PROTOKOLL ÜBER DIE ÖFFENTLICHE 23. SITZUNG DES BAU- PLANUNGS- UND UMWELTAUSSCHUSSES DER STADT GARCHING B. MÜNCHEN AM 08.02.2022

TOP 3 Bebauungsplan Nr. 179 "Neubau Feuerwache westlich der B 471 alt"; Empfehlungsbeschluss zur Würdigung der i. R. d. Auslegung nach §§ 3 Abs. 2 und 4 Abs.2 BauGB eingegangenen Stellungnahmen und zum Satzungsbeschluss

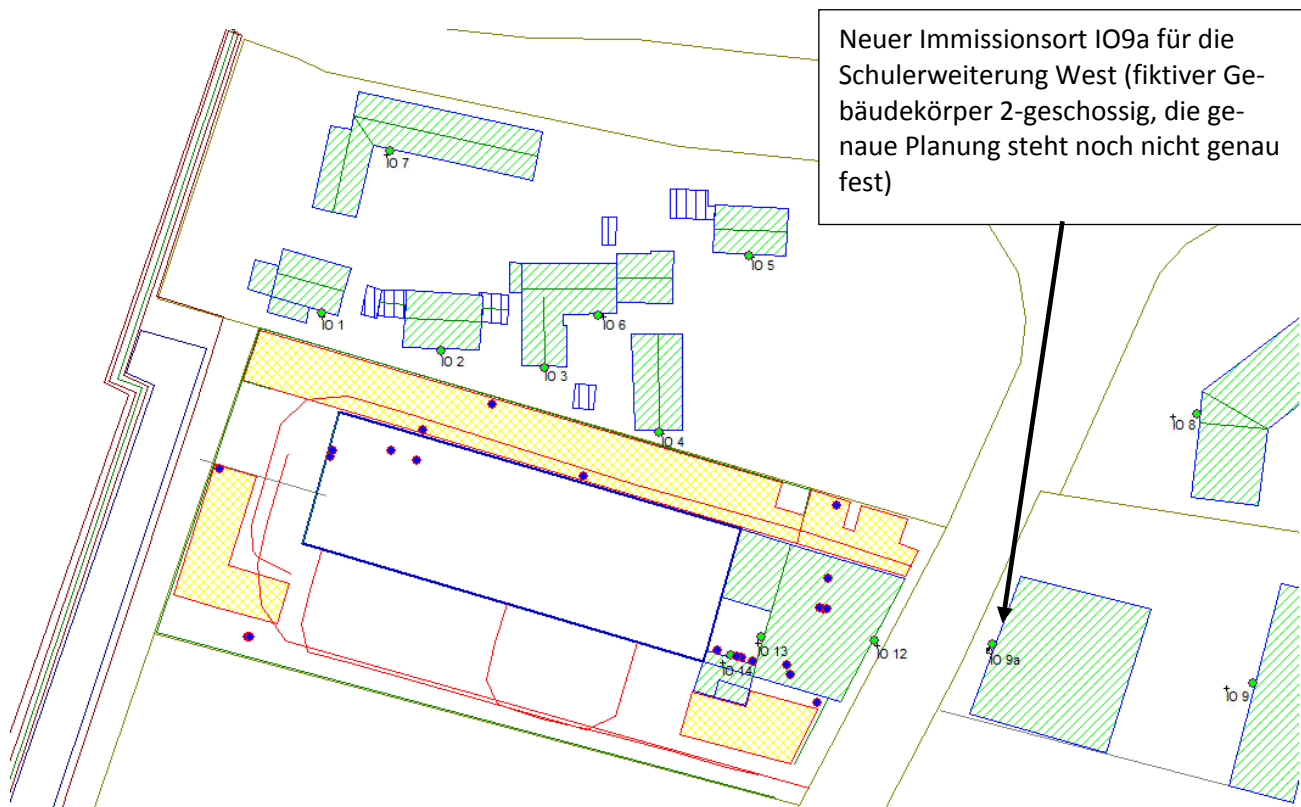
Weiterhin empfiehlt das Landratsamt die Festsetzung von fensterunabhängigen Lüftungseinrichtungen für schutzbedürftige Aufenthaltsräume (Schlafräume) der geplanten Betriebswohnungen im Bereich des Planungsgebiets bei Lärmbeurteilungspegeln ≥ 50 dB (A) (Ausschluss natürlicher Fensterlüftung).

Im westlichen Bereich des Planungsgebiets sind keine schutzbedürftigen Aufenthaltsräume vorgesehen. Die geplanten Betriebswohnungen befinden sich ausschließlich im östlichen Planungsgebiet. Die Fenster der schutzbedürftigen Räume sind zudem ausschließlich auf der Ostfassade, also der maßgeblichen Lärmquelle (BAB9) abgewandten Gebäudeseite vorgesehen. Die Festlegung der erforderlichen Schalldämm-Maße erfolgt im Rahmen der Planung des Feuerwehrgebäudes durch das beteiligte Ingenieurbüro Seidel. Weitere Gebäude mit schutzbedürftigen Räumen sind innerhalb der Baugrenzen nicht vorgesehen. Die festgestellte Geräuschbelastung stellt darüber hinaus keine besonderen Forderungen an die Ausführung der Gebäudehülle, die nur mit besonderen Baustoffen oder Konstruktionen zu erfüllen wären. Eine explizite Festsetzung zur Einhaltung der Schallschutzanforderungen nach DIN 4109-1:2018-01 ist aus Sicht des Ingenieurbüros Seidel daher nicht erforderlich.

Im Bezug zum Hinweis zur Festsetzung von fensterunabhängigen Lüftungseinrichtungen für schutzbedürftige Aufenthaltsräume (Schlafräume) bei Lärmbeurteilungspegeln ≥ 50 dB (A) ist festzuhalten, dass im Bereich der geplanten schutzbedürftigen Aufenthaltsräume aus dem Verkehrslärm nächtliche Beurteilungspegel von bis zu 51 dB (A) zu erwarten sind. Aufgrund der Abschirmung durch das eigene Gebäude und die nur geringfügige Überschreitung des Orientierungswerts ist festzustellen, dass die Anforderungen an gesunde Wohn- und Arbeitsverhältnisse dennoch gewahrt sind, da unter anderem die Immissionsgrenzwerte der 16. BImSchV für Mischgebiete, die tagsüber 64 dB (A) und nachts 54 dB (A) betragen, deutlich unterschritten sind. Die Forderung nach fensterunabhängigen Lüftungseinrichtungen führt zu Kostensteigerungen und steht damit dem Bedarf nach möglichst kostengünstigen Wohnungen entgegen. Die nur geringfügige Überschreitung von 1 dB (A) begründet aus Sicht des IB Seidel daher nicht die Festsetzung entsprechender Anforderungen.

Von einer Planänderung wird daher abgesehen.
